**Verslag huishoudelijke elektrische installatie op laagspanning en zeer lage spanning****Algemeen:**

Referentie: 004-20260211-03	Datum controle: 11/02/2026
Keurder: 004

Eigenaar: Manuela De Rosel	EAN-code: Onbekend
Adres installatie: Brusselsesteenweg 663 bus 2, 3090 - Overijse	Nummer teller(s): 1sag3100599913
Distributienetbeheerder installatie: Fluvius	
Datum uitvoering installatie:	☐ Vóór 01/10/1981 ☒ Tussen 01/10/1981 en 01/06/2020 ☐ Vanaf 01/06/2020
Type:	☒ Wooneenheid ☐ Niet-huishoudelijk ☐ PV ☐ Batterij ☐ Laadpaal

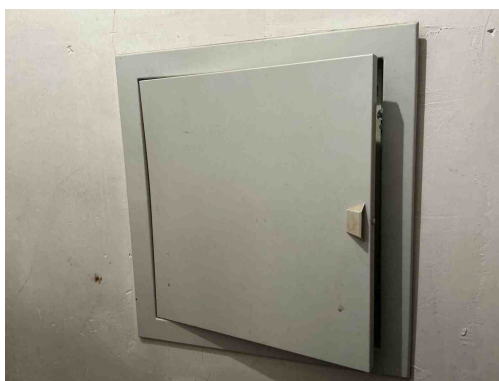
B17 - De voedingsspanning is niet op elk bord vermeld (Boek 1: 3.1.3.3).
Opmerking: Oa bord 1

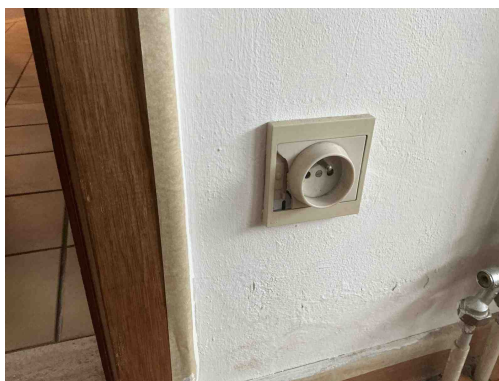
B17 - De voedingsspanning is niet op elk bord vermeld (Boek 1: 3.1.3.3).
Opmerking: Oa bord 1

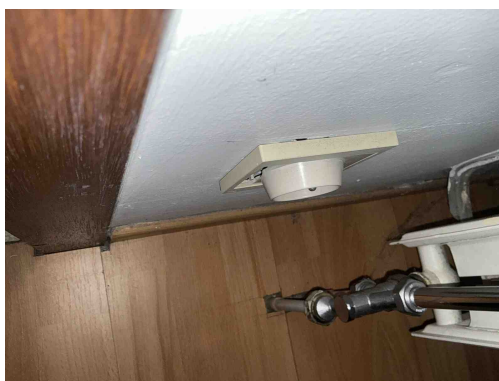
T09 - Bepaalde contactdozen en/of schakelaars zijn beschadigd (Boek 1: 1.4.1.3).
Opmerking: Oa slaapkamer 1 en 2

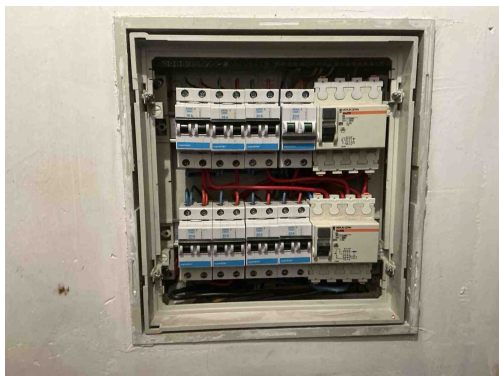
T10 - Bepaalde contactdozen en/of schakelaars zijn niet degelijk bevestigd (Boek 1: 1.4.1.3).
Opmerking: Oa slaapkamer 2
